Projekt „ ÚSTÍ NAD ORLICÍ – KANALIZACE A ČOV “			
Změnový list			ZL č. 1A-105
Část A: OZNÁMENÍ ZMĚNY			
Komu:	TEPVOS, spol. s r.o.		Datum: 22.10.2014
Odesláno/			
předáno:			
Stavební objekt (provozní soubor):	SO 1.10 – Stoky N-23, N-24, N-25, V-1		
Odkazy:	na specifikaci:		
	na výkresy: Projektová dokumentace změny - RDS		
	na rozp. podklady: Výkaz výměr změny		
	na jinou část smlouvy:		
ZMĚNA – popis změny:			
Popis změny: Stoky N-23, N-24, N-25, V-1 – Na základě zjištěné skutečné hloubky kanalizační přípojky k nemovitosti čp. 386, Sadová ul., bude nezbytné osadit šachtu se zpětnou klapkou na veřejnou část kanalizačního odbočení k zabránění případných škod vzduším odpadních vod do soukromého majetku p. Jiráska			
Součástí oznámení změny je: 1) Zápis v DVMP 2) Stanovisko projektanta 3) Zákres změn do PD 4) Propočet nejvyššího cenového dopadu změny = plus 32 932,00 Kč bez DPH			
Oznámení vydává: Sdružení „ Ústí nad Orlicí – kanalizace a ČOV “

**Věc : Ústí nad Orlicí – kanalizace a ČOV
1A – Ústí nad Orlicí - kanalizace
Stanovisko projektanta k ZL1A-105
SO 1.10 – Odbočka k č.p. 386**

ZMĚNA RDS

VLOŽENÍ ŠACHTY SE ZPĚTNOU KUPKOU

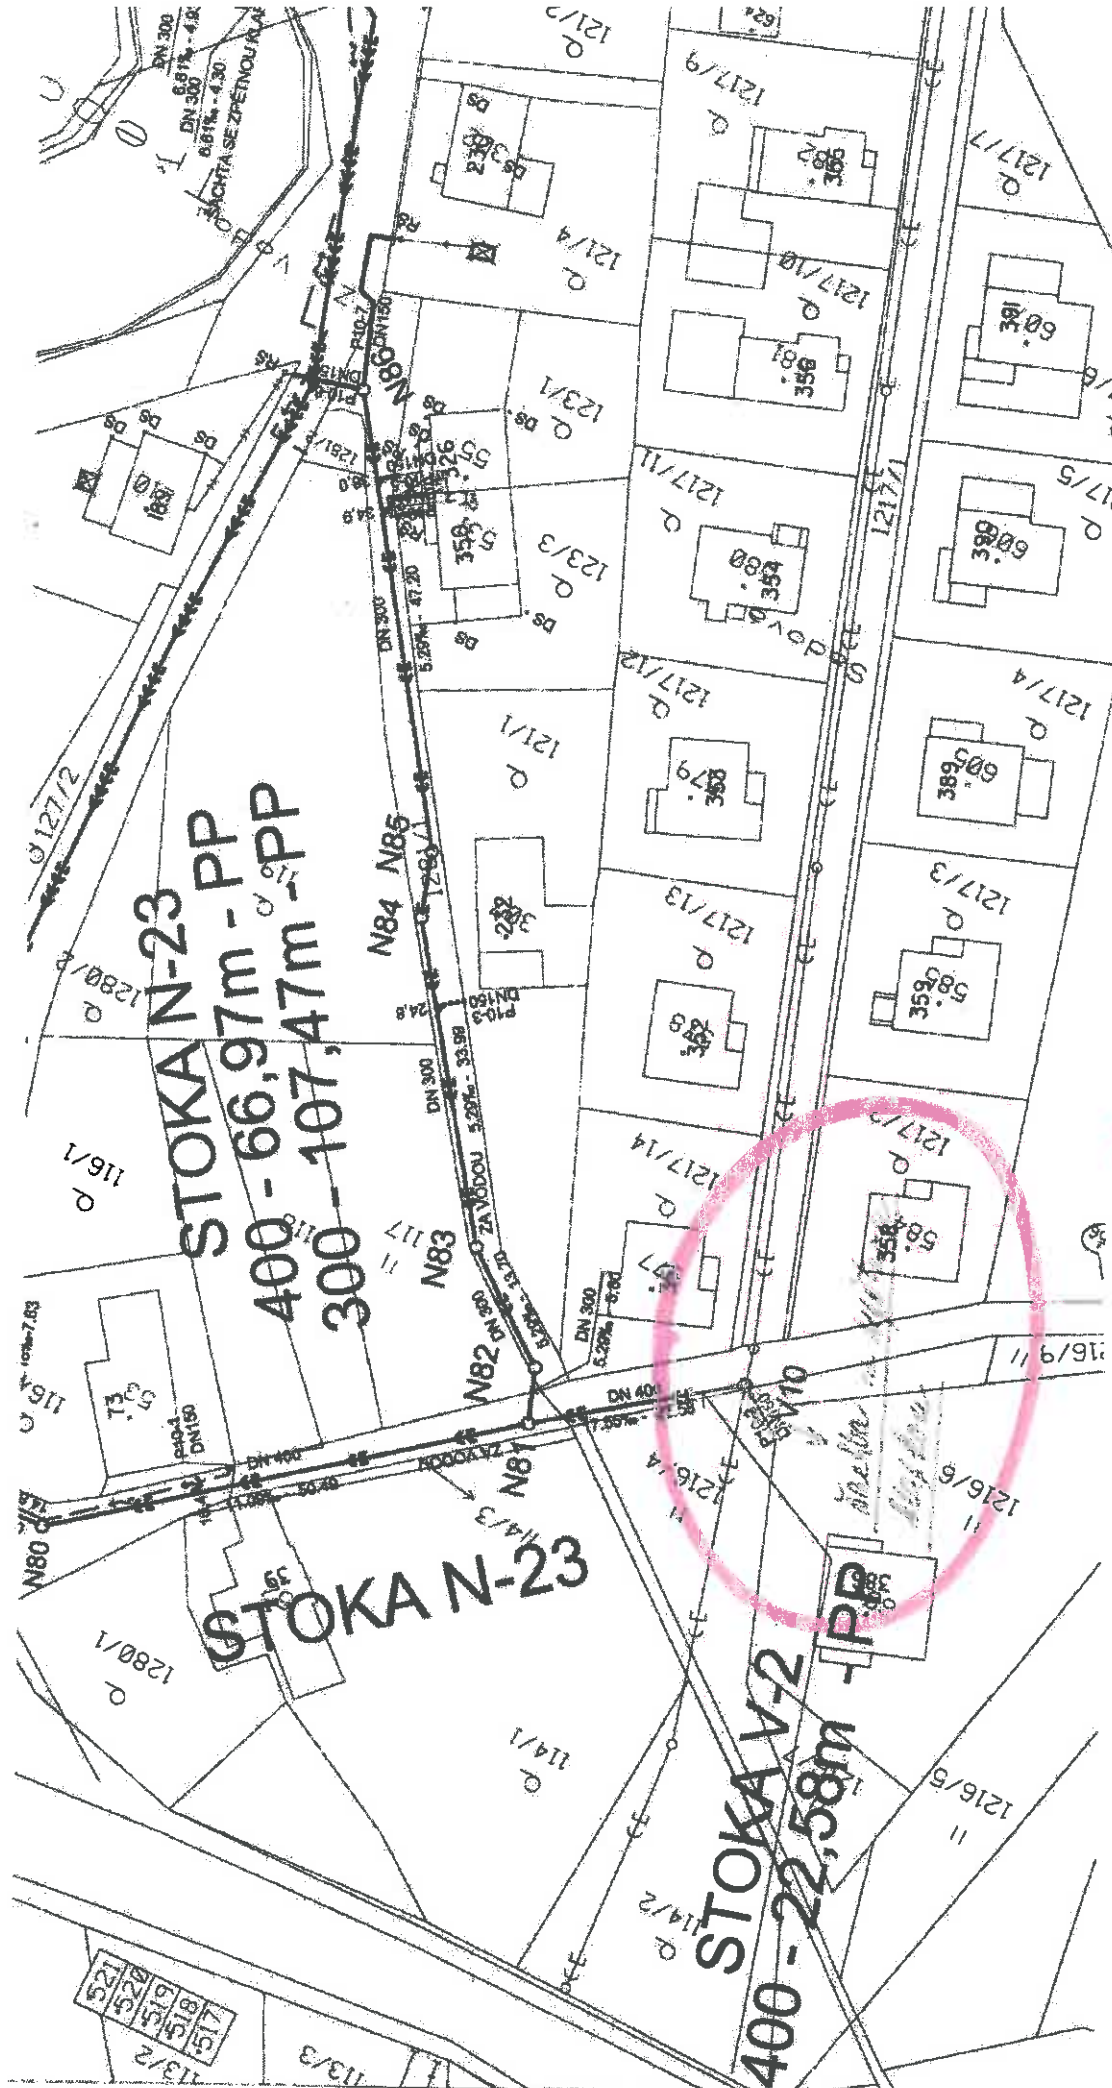
Vzhledem k nově zjištěné skutečnosti bude nezbytné nutné osazení zpětné klapky na odbočce k č.p. 386 a tudíž zabránění případnému poškození majetku třetí osoby. Zpětná klapka bude umístěna v revizní šachtě na odbočce.

Popis změny: Stoky N-23, N-24, N-25, V-1 – Na základě zjištěné skutečné hloubky kanalizační přípojky k nemovitosti čp. 386, Sadová ul., bylo nezbytně nutné osadit šachtu se zpětnou klapkou na veřejnou část kanalizačního odbočení k zabránění případných škod vzduším odpadních vod do soukromého majetku p. Jiráska
